ZP-003/Rb/RZ/2017

Bydgoszcz, 04.03.2018

Wyjaśnienia treści specyfikacji istotnych warunków zamówienia (SIWZ) dla zamówienia pn.

„Budowa i przebudowa kanalizacji deszczowej i dostosowanie sieci kanalizacji deszczowej do zmian klimatycznych na terenie miasta Bydgoszczy. Budowa i przebudowa.”

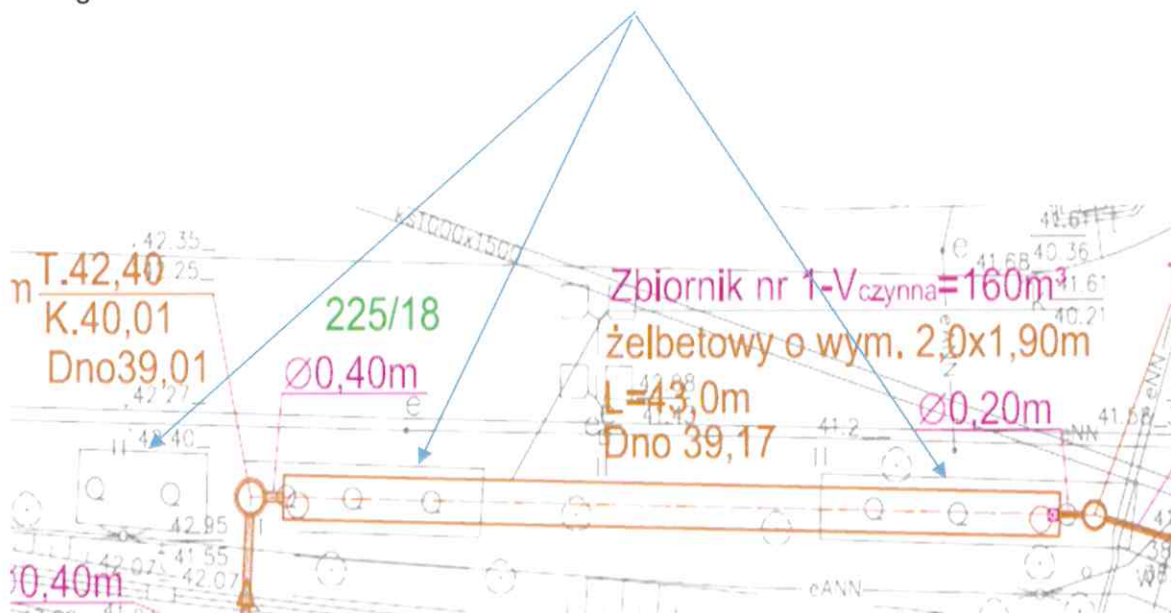
1. **Pytanie:** Prosimy o wyjaśnienie oznaczeń na rys. 1 (zb. nr 1 K K83) wg poniższego fragmentu

Odpowiedź: Elementy wskazane przez Wykonawcę są geodezyjnymi oznaczeniami krzewów.
